# 设计变更单

建设单位		设计号		专业	建筑	编号	01	日期	
项目名称	XX有限公司办公楼	变更原因	共 4 页 第 3 页						
主送单位		抄送单位

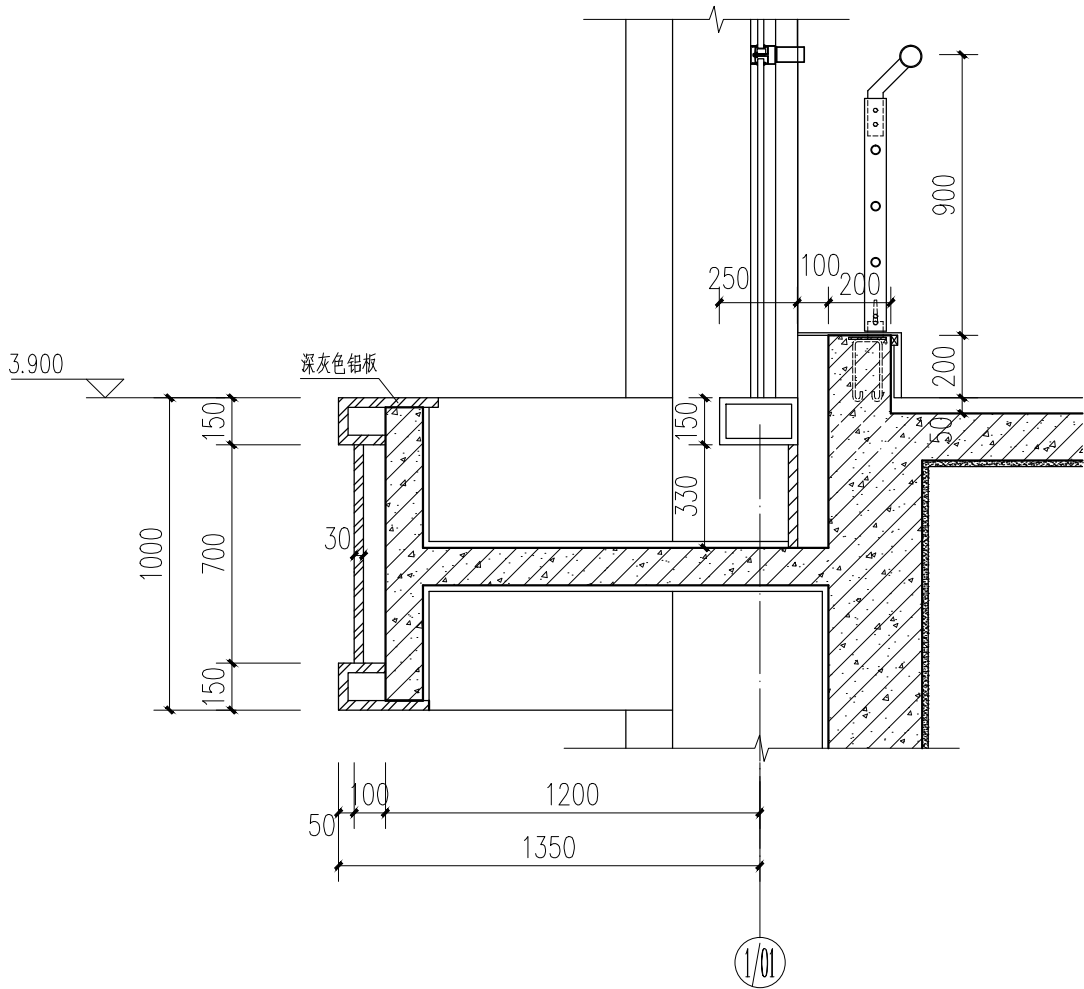
4、3#楼梯根据实际需要修改，平面布局如下图：
